技 OSP21-035  
2023 年 11 月吉日  
株式会社 三桂製作所

## サンパーツ／レジューサ「RRG92 82, RRG104 92」の仕様変更のお知らせ

サンパーツ／レジューサ  
RRG 92 82  
RRG104 92

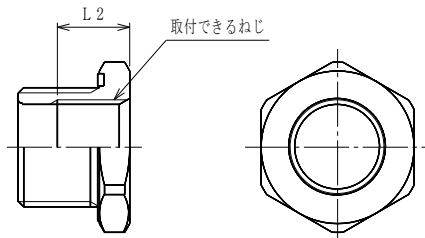
対象品番について、めねじの深さを下記の通り変更いたします。

品番	現行 L2 寸法	変更 L2 寸法
RRG 92 82	25.0mm	33.0mm
RRG 104 92	25.0mm	34.0mm

接続できる附属品を増やすため、めねじの深さを変更いたします。  
(接続できる附属品：KMBG、KM90BG、KM45BG、GWBG、GBG 他)

品番	変更時期
RRG 92 82	2023 年 5 月 12 日出荷分から
RRG 104 92	2023 年 1 月 16 日出荷分から
